SAINT-GILLES. Chaussée de Waterloo, 21 - 23
(= en zone de protection de l'immeuble de rapport éclectique situé rue Vanderschrick 10)

DEMANDE DE PERMIS D'URBANISME: diviser une maison unifamiliale en 4 logements, modifier les aménagements intérieurs avec travaux structurels et la façade, rehausser le volume et réaliser une extension et aménager des terrasses et des balcons

Avis de la CRMS

Axonométrie de situation projetée
(document extrait du dossier de demande)

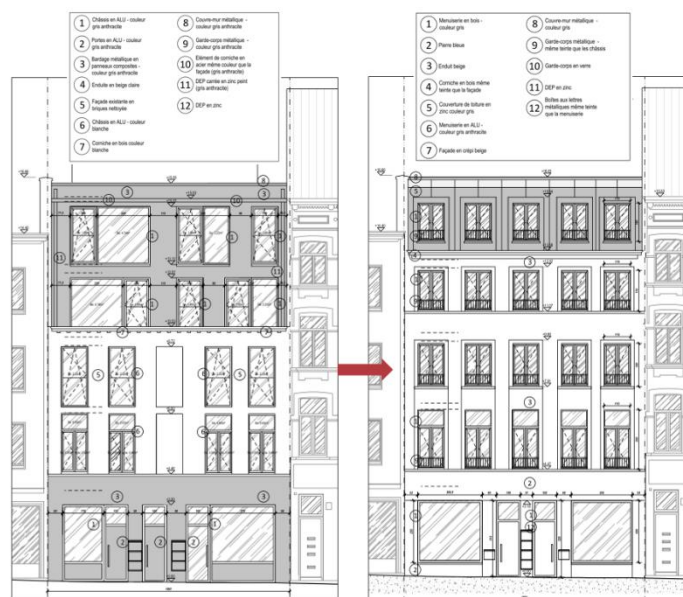
Le projet a évolué dans le sens des remarques de la CRMS. Bien qu’il aboutisse à la banalisation de cette double maison néoclassique, le projet n’impactera pas défavorablement les perspectives vers et depuis l’immeuble de rapport de la rue Vanderschrick classé et s’inscrit de manière neutre dans le paysage urbain.

Afin d’améliorer la cohérence avec la typologie néoclassique, la CRMS demande cependant d’opter pour un enduit blanc ou blanc cassé en façade (plutôt que beige), pour des châssis de teinte claire également et pour des garde-corps de teinte foncée.
